Referencia: Expediente No. NC2019/0007752
Asunto: Solicitud de patente para: ACOPLAMIENTO Y FORMA DE
RANURA CIRCUNFERENCIAL
Solicitante: VICTAULIC COMPANY
Fecha de solicitud: 18 julio de 2019

RESPUESTA A PRIMER EXAMEN DE PATENTABILIDAD

Acercamiento Figura 3 de la presente invención	Acercamiento Figura 4 de D1
Sección transversal de forma semicircular 	Sección transversal de forma angulada  Sección transversal de forma angulada

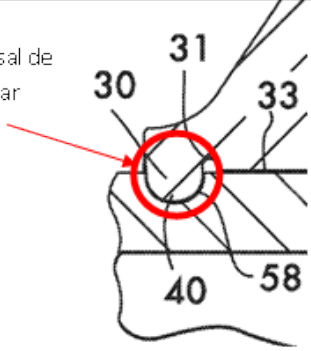
Si bien D1 divulga proyecciones arqueadas de ranuras de anillo (21), estas no poseen una sección transversal semicircular tomada en paralelo al eje sobre el que se extienden dichas proyecciones, tal como lo requiere la presente invención. Un acercamiento a la ranura de anillo (21) ilustrada en la Figura 4 de D1, muestra que la punta de la proyección arqueada de dicha invención se encuentra curvada. Es decir, los lados no se aproximan a un eje vertical debido a que la sección transversal de dicha proyección no se delimita a 90° como se requiere para que dicha sección consista en una verdadera sección semicircular. Los lados de la ranura y las proyecciones arqueadas en D1 están en ángulo mientras que aquellos de la presente invención son paralelos entre si, lo que se traduce en la sección semicircular extendiéndose a por al menos una porción de dicha proyección arqueada. Estas diferencias entre la presente invención y D1 se presentan con mayor detalle en la siguiente tabla comparativa.
